Mission régionale d'autorité environnementale

**Avis en date du 16 juillet 2019  
de la Mission régionale d'autorité environnementale d'Île-de-France  
sur le projet de construction d'un ensemble immobilier et de rénovation  
d'équipements publics rues Auguste Blanqui et Pierre Mendès France  
à Chilly-Mazarin (Essonne)**

Illustration n° 7 : Estimation des flux journaliers prévisionnels après projet (EI p.183)

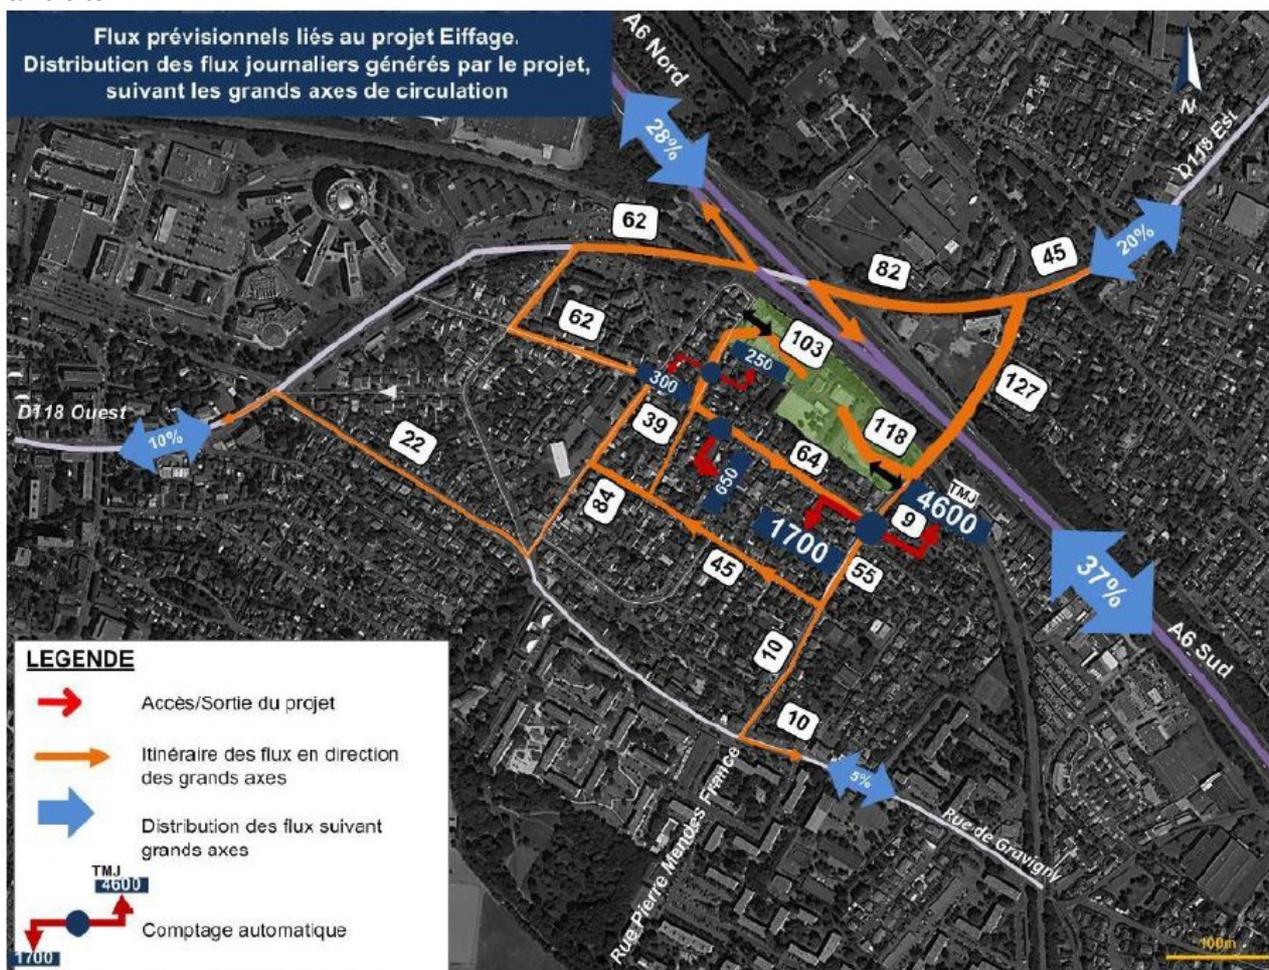
Les flux supplémentaires estimés (cf illustration 7) sont de l'ordre de 4 % en sortie de projet sur Pierre Mendès France, puis de 1 % au carrefour Pierre Mendès France / Pierre Brossolette en heure de pointe du matin (HPM) et de 2,5 % en sortie de projet sur Pierre Mendès France, puis de 0,8 % au carrefour Pierre Mendès France / Pierre Brossolette en heure de pointe du soir (HPS). L'étude d'impact en conclut que cela ne modifie pas la circulation au regard des flux généraux déjà existants (EI p.188-189). « De même, l'incidence du projet sur le fonctionnement des carrefours serait très faible. » L'étude d'impact suggère de nouvelles modalités de gestion du carrefour en sortie de projet rue Pierre Mendès France pour en améliorer la fluidité

*Illustration n° 8 : Modélisation du niveau sonore en période nocturne, à 10 mètre de hauteur (entre 3<sup>e</sup> et 4<sup>e</sup> étage)*

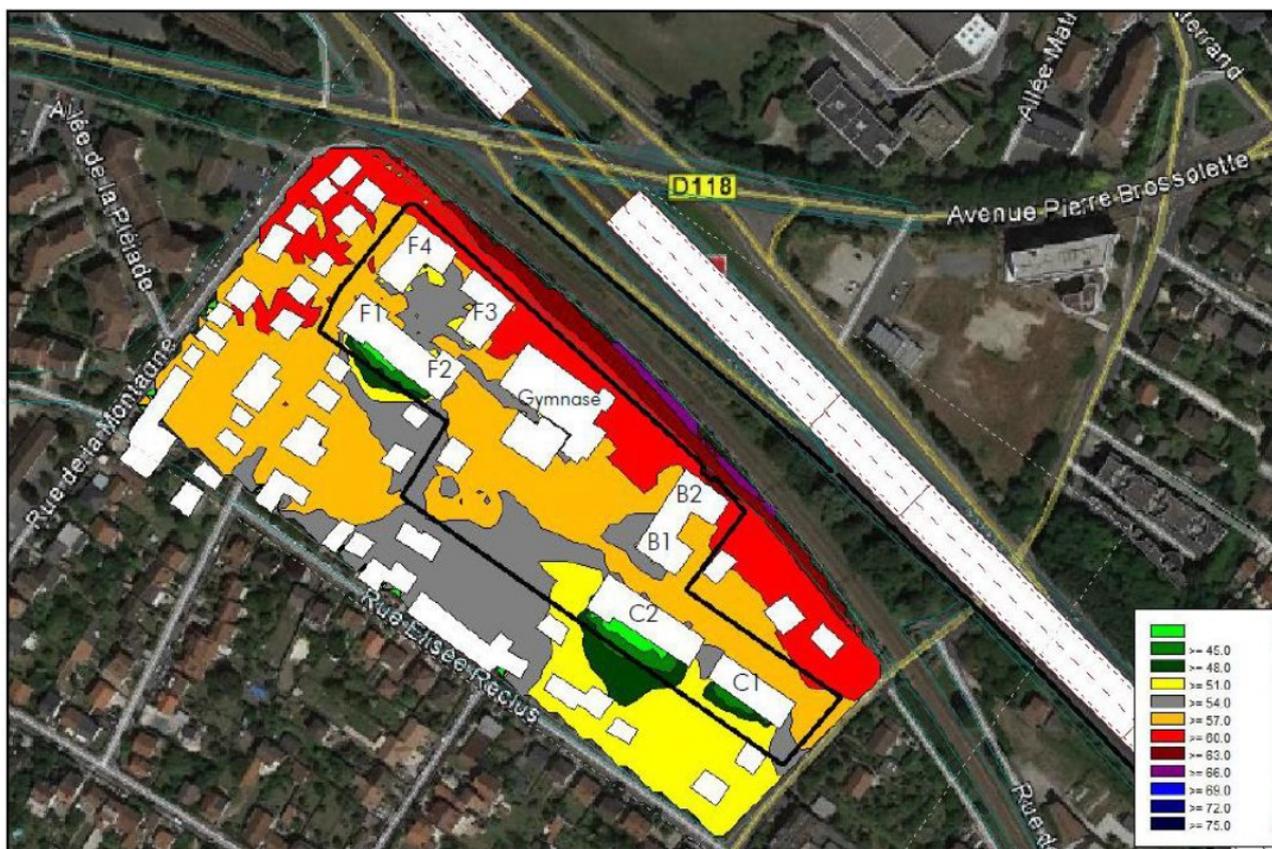
Le projet étant situé en bas d'un talus supportant la voie ferrée et masquant l'autoroute, des modélisations des niveaux sonores ont été réalisées pour les étages des futurs bâtiments (EI p.63). Les résultats (traduits sous forme de carte EI p.66) montrent que le talus a un effet protecteur pour les étages les plus bas et que les étages les plus élevés sont les plus exposés au bruit. Les niveaux sonores les plus forts sont observés pendant la journée et restent importants en période nocturne, en particulier dans les étages supérieurs des façades orientées vers l'autoroute des immeubles les plus proches de celle-ci (plus de 60 dB(A) de nuit)(EI p.66)<sup>19</sup>

D'après l'étude d'impact, le modèle a été recalé avec les résultats des mesures sur le site, pour le rendre représentatif de la situation réelle. Le dossier ne précise toutefois pas si ce recalage permet d'intégrer le bruit lié à la voie ferrée ni comment.

- **de tenir compte dans les modélisations des niveaux sonores, les bruits engendrés par la voie ferrée ;**
- **de justifier les choix d'implantation respective des immeubles de logements et des équipements (parking, boulodrome) compte tenu des bruits de l'autoroute A-6 et de la voie ferrée ;**
- **de compléter les mesures mises en œuvre dans le cadre du projet pour réduire l'exposition au bruit des nouveaux habitants et des usagers**
